2. Změny v provedení stavby

ODP.PROJ.	PĚTR KELLNER	ARCH.	
VYPRACOVAL:	JIŘÍ BURSA	DAT.	09/2005
STAVBA:	ALTÁN V ARBORETU BUKOVINA	FORM.	A4
INVESTOR:	SPRÁVA CHKO ČR, PRAHA	M:	Č.
VÝKRES:	ZMĚNY - PŮDORYS WC	1:50	2

3.2. Půdorys WC ÷ 1:50

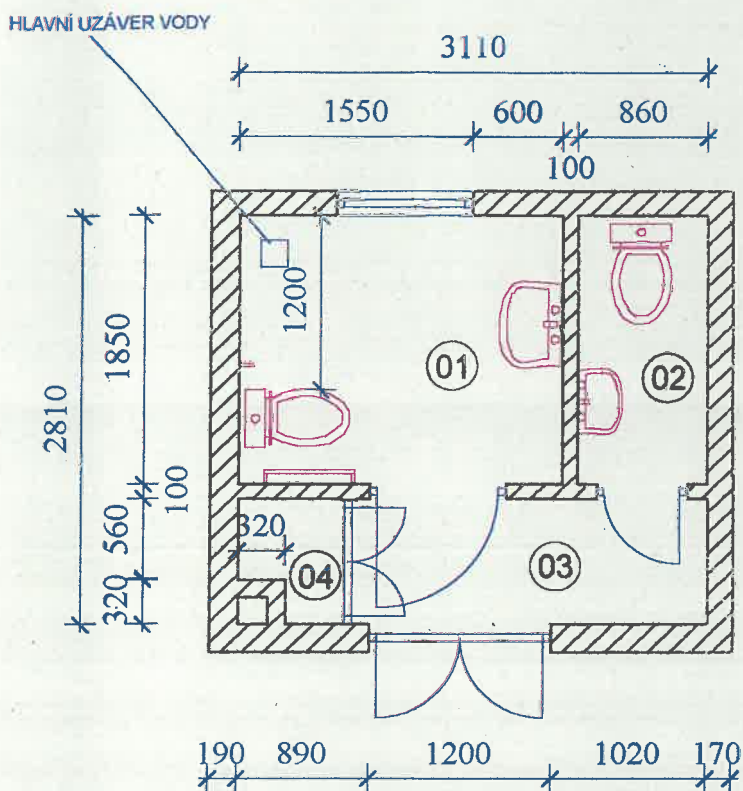
Byla změněna konstrukce příček. Místo SDK desek montovaných na roštu bylo užito zdění přesnými tvárnicemi Ytong® tl. 100 mm.

V podlaze na WC je umístěna šachta hlavního uzávěru vody, zakrytá víkem s cihelnou dlaždicí.

Hlavní změnou je dispoziční úprava sociálního zařízení pro bezbariérový přístup. Tomu byl podřízen i výběr zařizovacích předmětů včetně opěrných madel.

3.3. Řez A-A'

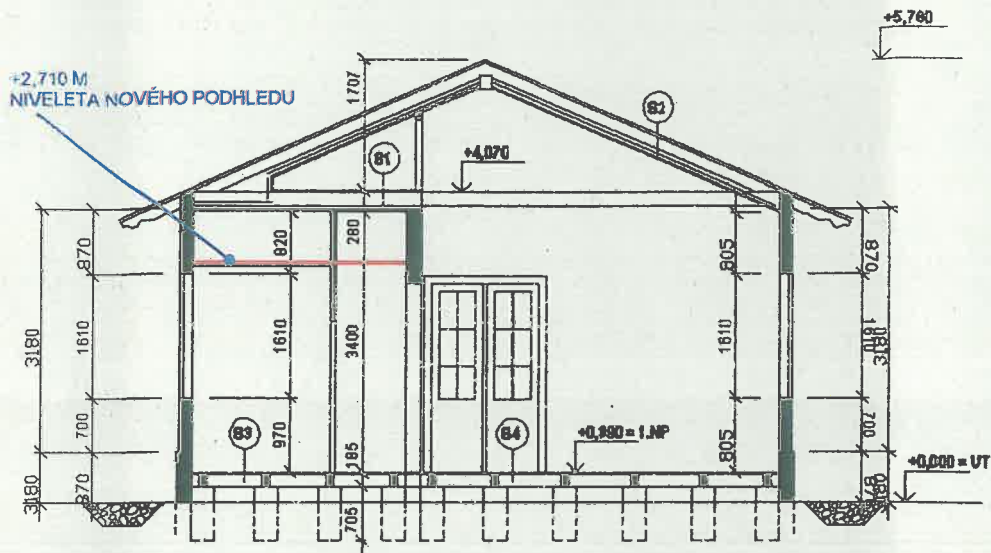
PŮVODNÍ NÁVRH

- dřevoštěpková deska OSB tl. 12 mm
- stávající kleštiny/vazné trámy
- dřevoštěpková deska OSB tl. 10 mm

- CU plech
- stávající prkna
- stávající krokve
- ORSIL 100 mm v roštu z CW profilů
- parotěsná zábrana DELTA-FOL REFLEX
- sádrokarton tl. 9 mm

- dřevoštěpková deska OSB tl. 22 mm
- hranol 60*100 mm
- dubová podložka 110*110 mm tl. 20 mm
- BITAGIT
- betonová patka 300*300 mm
- rostlý terén

- prkna tl. 25 mm
- hranol 100*160 mm
- dubová podložka 110*110 mm tl. 20 mm
- BITAGIT
- betonová patka 300*300 mm
- rostlý terén

SKUTEČNÉ PROVEDENÍ

- stávající kleštiny/vazné trámy, tep. izolace
- nosný rošt – hranoly 50/100 mm, tep. izolace
- difúzní fólie
- rošt z latí 60/40 mm
- SDK do vlhka (podhled)

- Zn-Ti plech
- stávající prkna
- stávající krokve
- (tep. izolace je vložena do stropní konstrukce)

- cihelná dlažba 30 mm, tmel
- bet. mazanina 240 mm
- Hydroizolace
- pískový podsyp 50 mm
- štěrková vrstva 100 mm
- rostlý terén

- prkna P+D 30 mm
- hranoly 140 mm
- dubové podložky 20 mm
- bet. mazanina 80 mm
- Hydroizolace
- pískový podsyp 50 mm
- štěrková vrstva 100 mm
- rostlý terén

3.4.1. Stropní konstrukce na WC (skladba – 1:10)

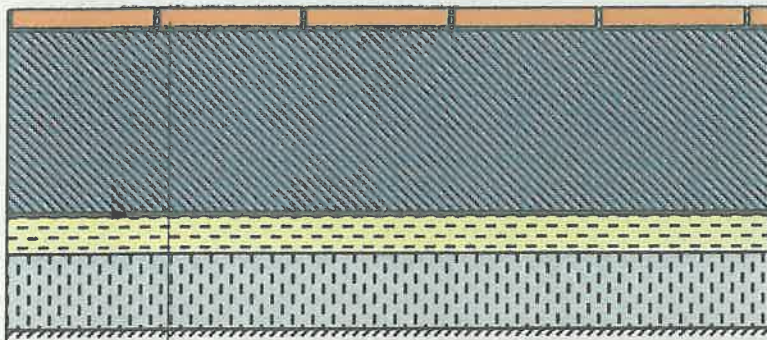
Snížená nosná konstrukce stropního podhledu v místě sociálního zařízení je provedena oproti původnímu návrhu z dřevěných hranolů \square 50/100 mm tvořících rošt kotvený do nosného zdiva.

Stropní podhled je pak ze SDK desek do vlhka šroubovaných na dřevěných latích \square 60/40 mm.

Navíc ve sníženém stropu nad WC je vložena minerální vlna tl. 100 mm.

NOSNÝ HRANOL \square 50/100 MM, TEPelná IZOLACE TL.100 MM
 DIFÚZNÍ FÓLIE (PAROTĚSNÁ ZÁBRANA)
 DŘEVĚNÝ ROŠT Z LATÍ \square 60/40 MM
 DESKY SDK DO VLHKA TL.12,5 MM

3.4.3. Podlaha v hlavní místnosti (skladba – 1:10)

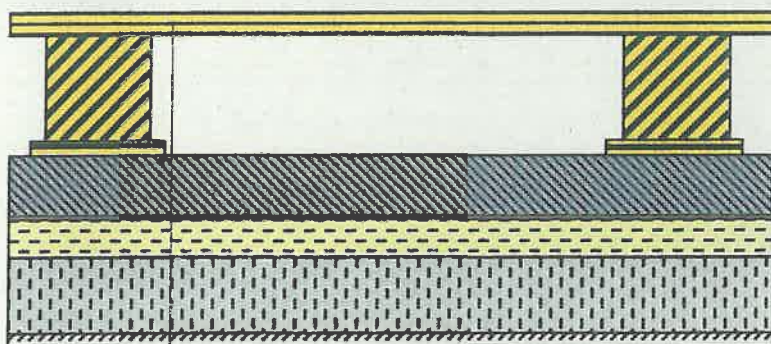
Podlahy nebyly provedeny z dřevoštěpkových OSB desek, ale z tradičních materiálů. V hlavní místnosti a zázemí byla provedena dřevěná podlaha z hoblovaných prken tl. 30 mm na pero a drážku (P+D). V místnostech WC a předsínky byla užita cihelná dlažba tl. 25-30 mm kladená do tmelu.

PRKNA P+D TL.30 MM
 DŘEVĚNÝ HRANOL \square 140 MM
 DUBOVÉ PODLOŽKY TL.20 MM
 BET. MAZANINA 80 MM
 HYDROIZOLACE
 PÍSKOVÝ PODSYP 50 MM
 ŠTĚRKOVÁ VRSTVA 100 MM
 ROSTLÝ TERÉN
